Commission économique pour l'Europe**Comité des transports intérieurs****Groupe de travail du transport des denrées périssables****Soixante-neuvième session**

Genève, 8-11 octobre 2013

Propositions d'amendements à l'ATP: propositions en suspens**Manuel ATP****Deux propositions d'amendements à l'ATP****Communication du Gouvernement français****I. Procédure obligatoire relative au test d'efficacité des engins frigorifiques autonomes multi températures****Contexte**

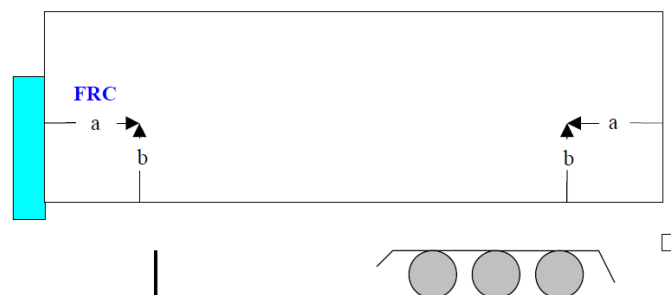
32. Au point 6.4 ajouter le schéma de positionnement des sondes en multi-températures :

a = 50 cm au maximum de la paroi avant et de la porte arrière.

b = 15 cm au minimum et 20 cm au maximum au-dessus du plancher.

Exemple de marquage

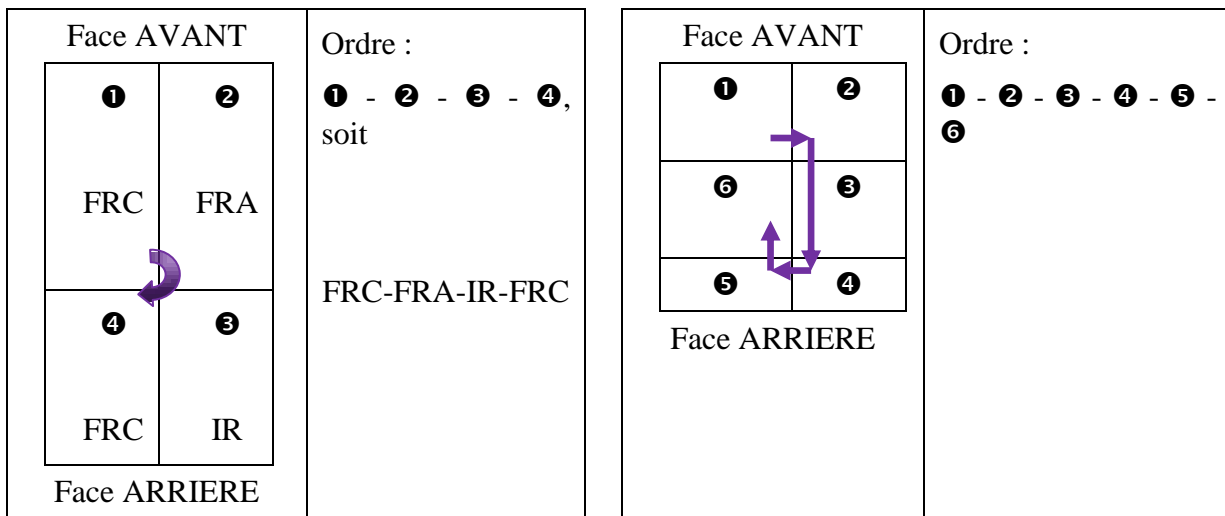
38. Il est proposé de marquer chaque compartiment suivant les règles de marquage des engins mono-température.

39. La marque d'un engin de 3 compartiments sera par exemple FRC-FRC-FRC si les trois compartiments ont des performances identiques. Dans le cas où les compartiments n'ont pas les mêmes performances, ils auront des marquages différents par exemple FRC-FRA, ou encore RRC-IR.

Pour les engins multi-compartiments et multi-températures, chaque compartiment est classifié comme un engin mono-température. Les marques de classement apparaissant sur la marque d'identification sont ordonnées en considérant d'abord le(s) compartiment(s) avant gauche puis le(s) autre(s) compartiment(s) selon le sens des aiguilles d'une montre.

Schéma de repérage des compartiments

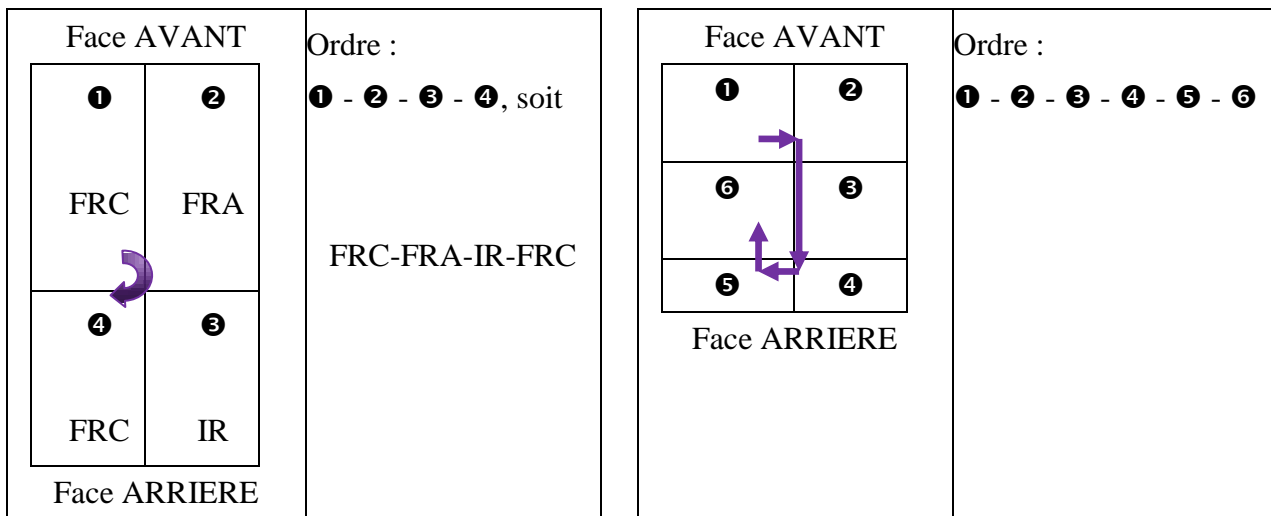
46. Il est proposé dans le texte du manuel ATP d'ajouter le schéma de repérage des compartiments et les exemples de marquage ci-après :

"Pour les engins multi-compartiments et multi-température, chaque compartiment est classifié comme un engin mono-température. Les marques de classement apparaissant sur la marque d'identification sont ordonnées en considérant d'abord le(s) compartiment(s) avant gauche puis le(s) autre(s) compartiment(s) selon le sens des aiguilles d'une montre.
